Mission régionale d'autorité environnementale  
OCCITANIE

## Avis sur la création d'une centrale photovoltaïque au sol à Lacourt-Saint-Pierre (Tarn-et-Garonne)

N°Saisine : 2024-013257

Avis émis le 25 juin 2024

**Figure 1 : plan de masse projet extrait de la demande de permis de construire – réalisation Reden**

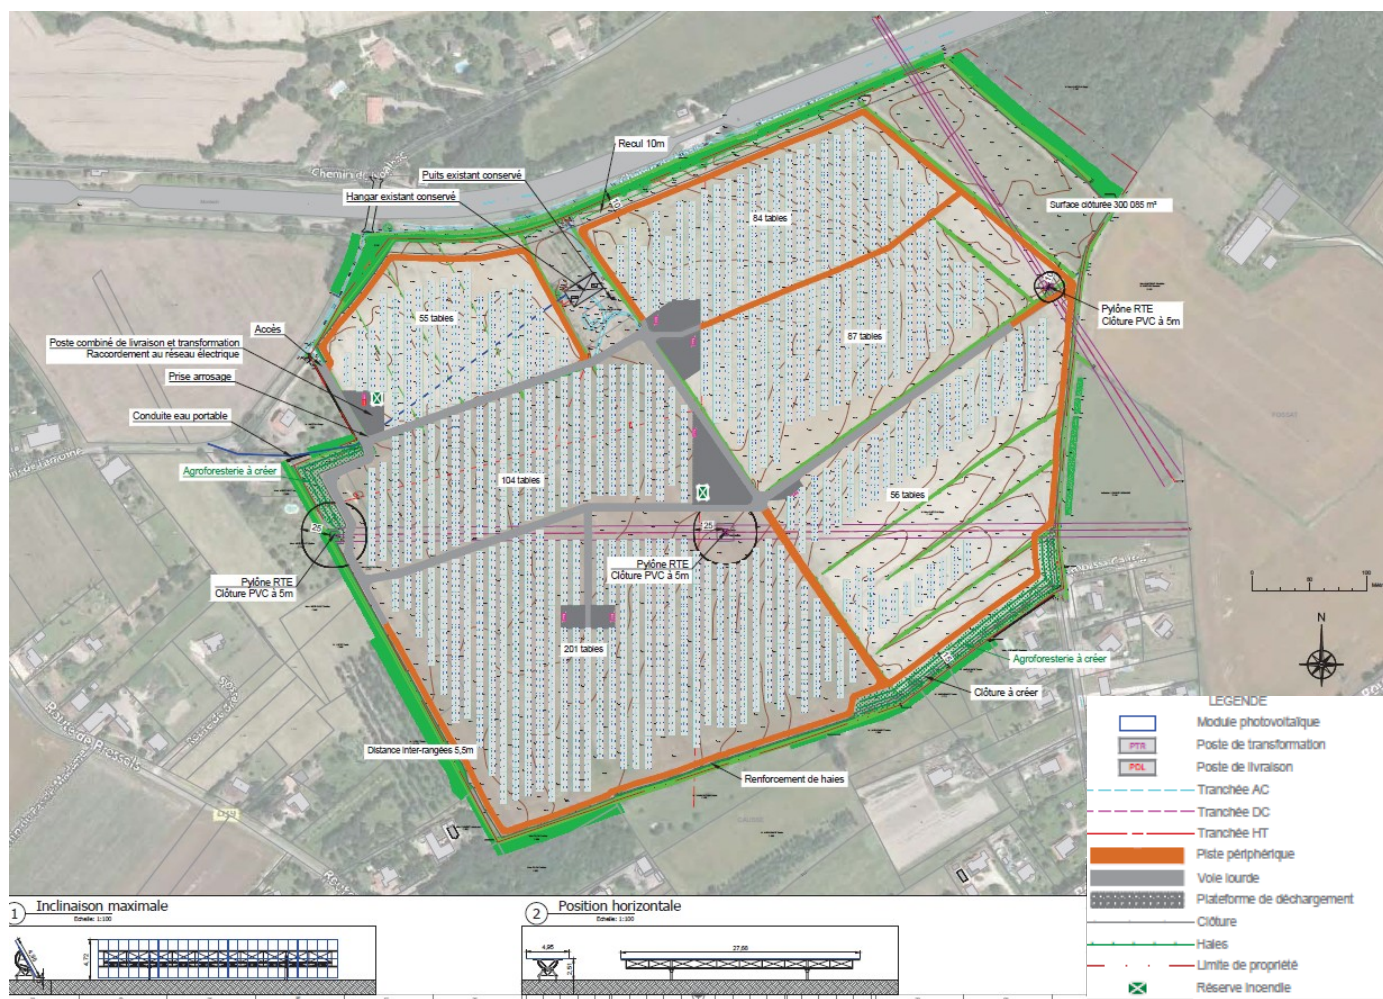
**La MRAe recommande d'éviter strictement que les équipements photovoltaïques, l'enfouissement de câbles électriques ou de canalisation d'eau et l'abri pour les bovins ne soient réalisés au sein des zones humides identifiées (et de leur zone d'alimentation) afin d'éviter toute altération.**

**Figure 2 : superposition du projet et des zones humides – source Google satellite- réalisation CERMECO**

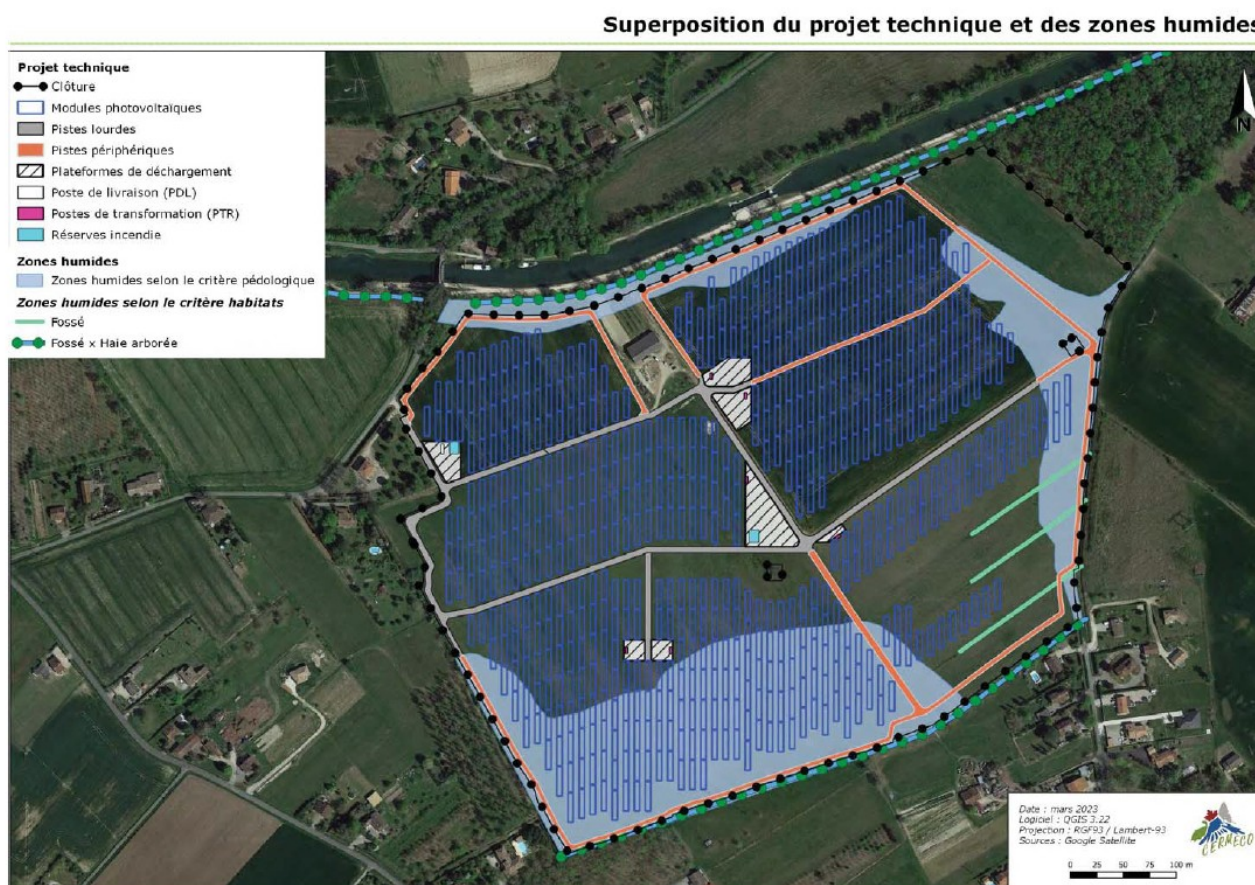
La MRAe considère que l'absence d'impact au niveau des espaces inter-rangées et sous les panneaux n'est pas suffisamment démontré. En effet, l'effet d'ombrage, la réduction de l'exposition aux précipitations et la modification des conditions thermiques modifient le faciès de la végétation et vont avoir des impacts permanents.

La MRAe note également que les fonctionnalités et les modes d'alimentation des zones humides n'ont pas été étudiés. Une partie des travaux conduit à creuser des tranchées pour installer les câblages des réseaux électriques. La nature de ces travaux peut conduire à une détérioration des zones humides voire un drainage si les câblages sont implantés dans les zones contributrices à leur alimentation. Enfin, l'étude d'impact n'évalue pas les incidences des prescriptions formulées par le service régional d'archéologie (SRA) d'Occitanie en matière de fouilles archéologiques.

**La MRAe recommande de décrire, puis d'évaluer les incidences pour les zones humides de l'ombrage des panneaux, de la réduction de l'exposition aux précipitations, de la modification des conditions thermiques sous les panneaux, des prescriptions archéologiques prescrites et des tranchées creusées pour installer les câblages des réseaux électriques.**

**Elle recommande de déterminer les fonctionnalités et les modes d'alimentation des zones humides afin d'évaluer complètement les incidences, puis de conclure sur les mesures les mieux adaptées pour en atténuer les effets, conformément aux orientations du SDAGE Adour-Garonne 2022-2027..**

Conformément aux orientations du SDAGE Adour-Garonne, la MRAe recommande de procéder à un évitement des milieux humides et de leurs zones d'alimentation ou, à défaut, de renforcer les mesures d'atténuation ou de compensation.
